Promenade Samuel-De Champlain – Phase 2 – Enrochement et mise en valeur du tronçon compris entre le quai des Cageux et la rue Domaine des Retraités

Réponses aux questions du ministère du Développement durable, de l'Environnement et des Parcs, Étude d'impact sur l'environnement

N/Réf. : 57345-100 – Dossier MTQ No : 7103-09-FA10

Rapport final

Carte révisée «Promenade Samuel de Champlain – Phase 2 – concept d'aménagement»

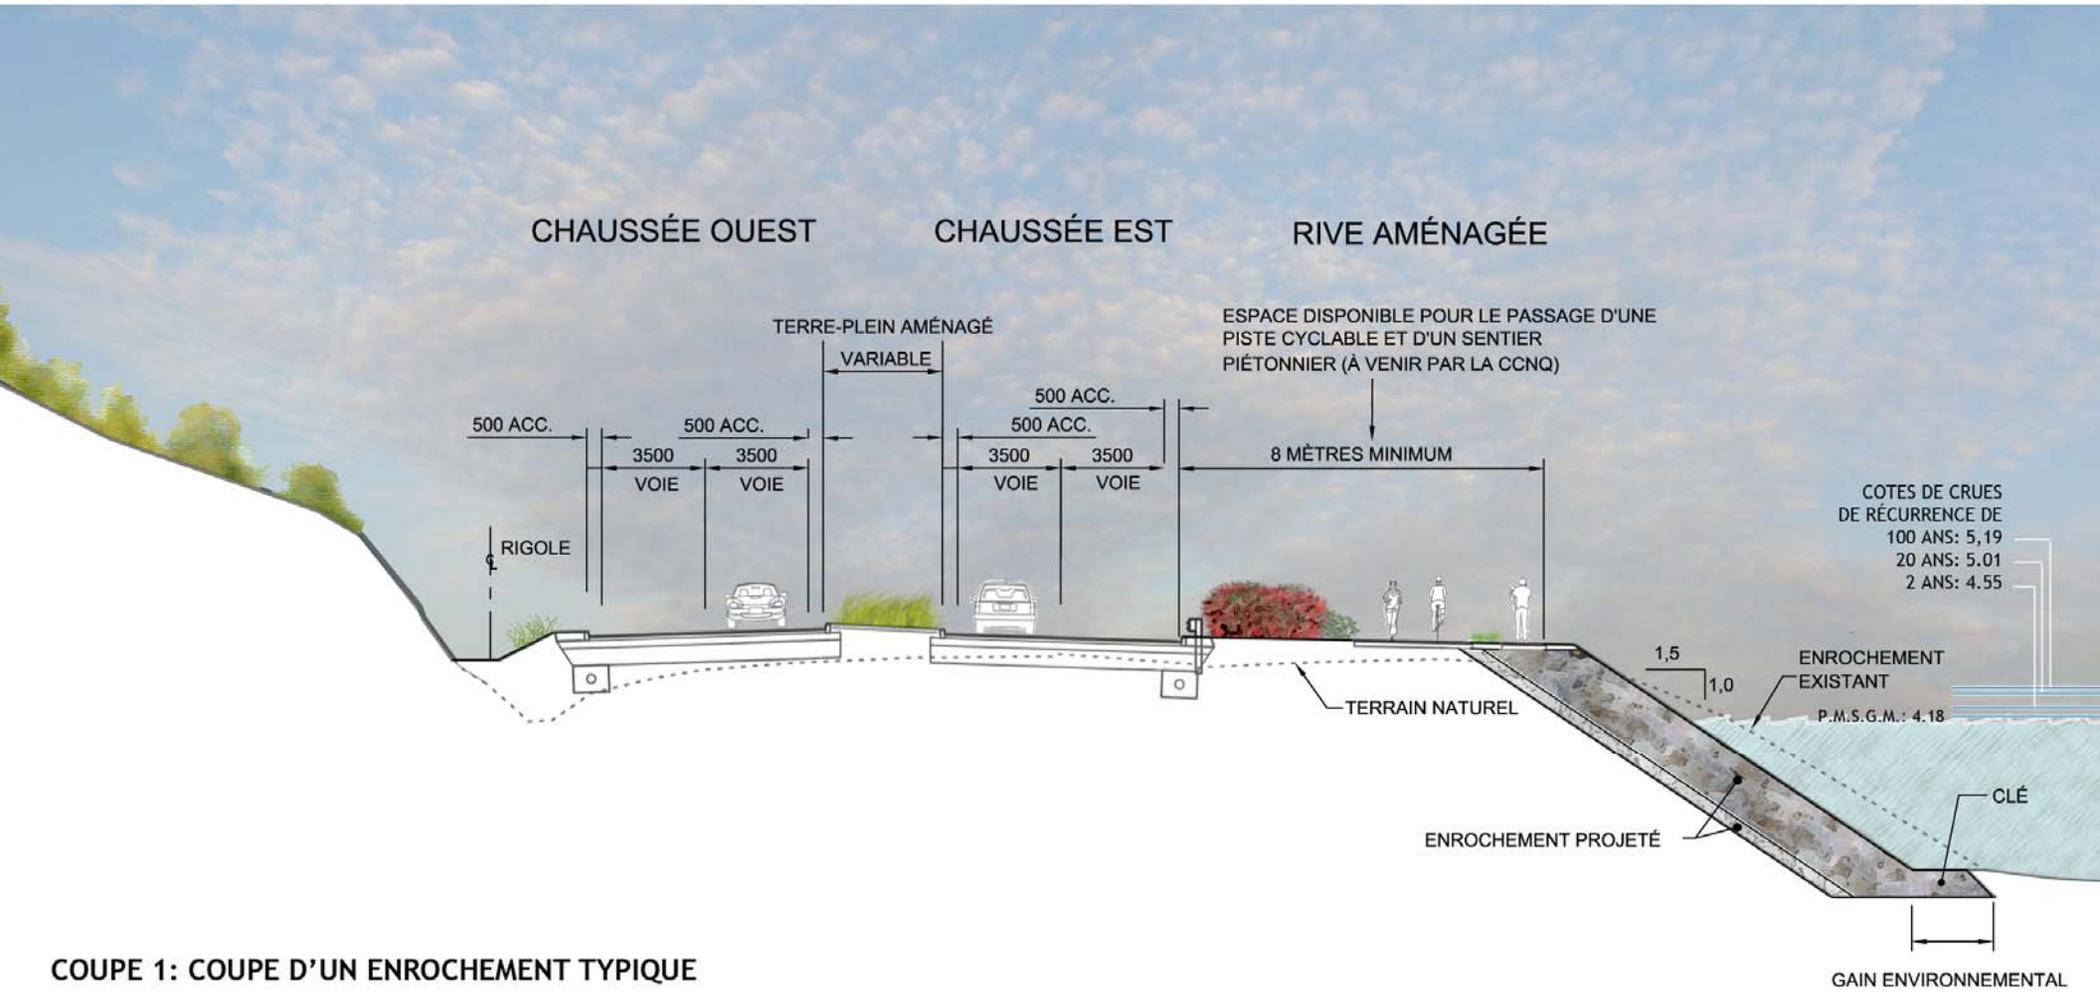
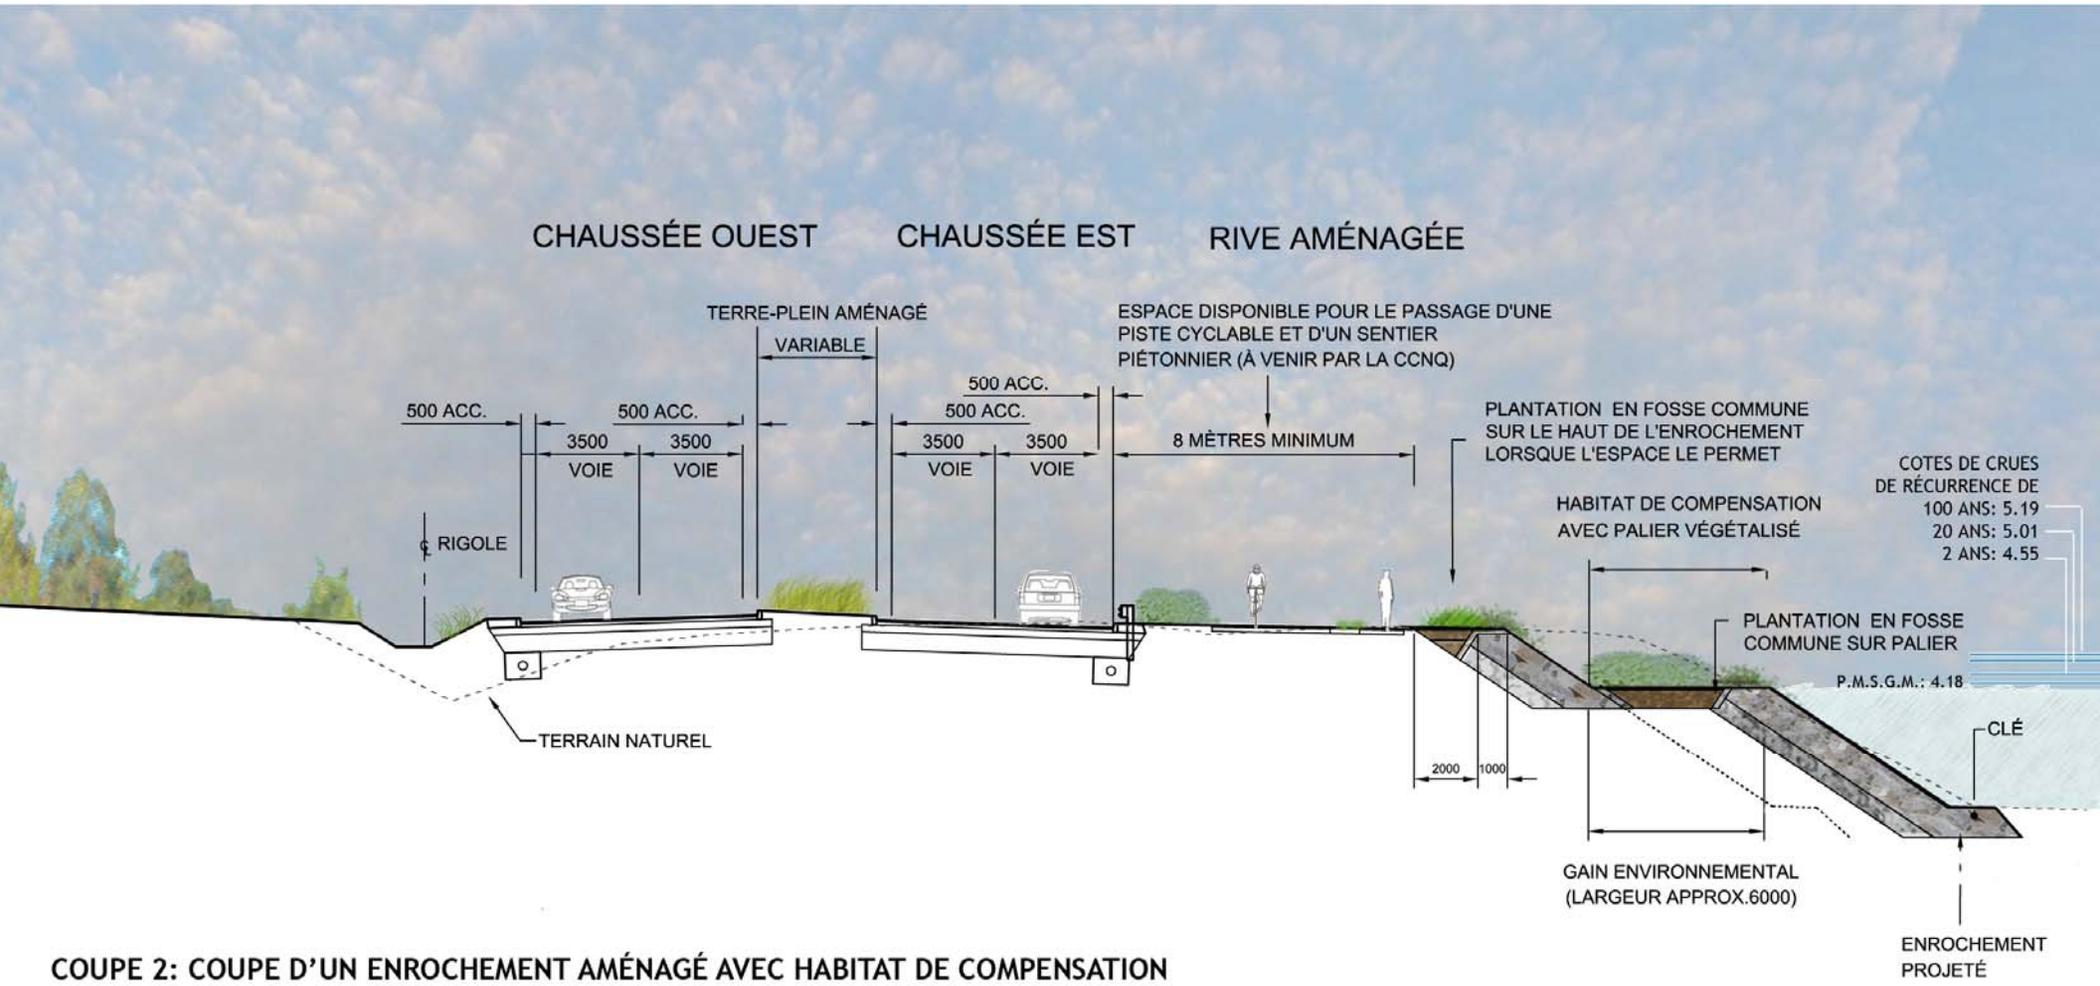
Sur les plans et profils des travaux proposés, l'initiateur indique la ligne de la pleine mer supérieure, grande marée.

La carte révisée est jointe à l'annexe 4 (plan). Les profils révisés sont également joints.
